# 安全に関する改善提案

設計・施工区分	工種	想定される事故の種類	想定される事故の要因	危険作業の種類
設計	監査廊工・基礎処理	墜落・飛来落下	人的・設備	通行・運搬

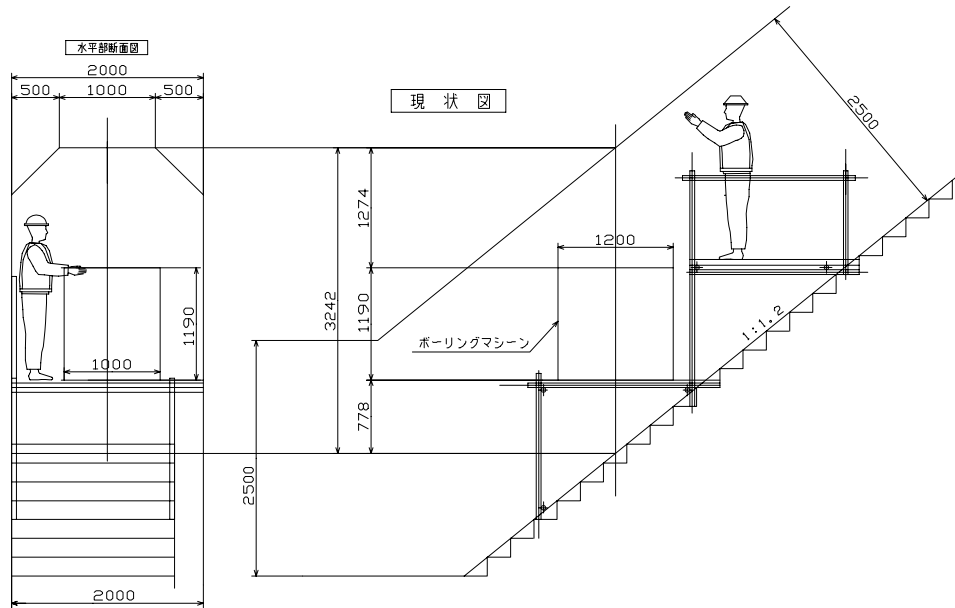
現状では監査廊内の運搬は人力によるかウインチによる引き上げしかない。また、作業床を確保すると通路が確保できない。(法的に問題) 監査廊断面を大きくし天井に荷役設備をつけることにより監査廊内における作業の安全が確保できる。

監査廊内の作業床と作業通路が確保でき、監査廊内の運搬作業が安全になる。

コストがかかる(断面を大きくする場合のコストは鉄筋費のみでコンクリートは少なくなる。荷役設備は今まで計上していないことがおかしい。
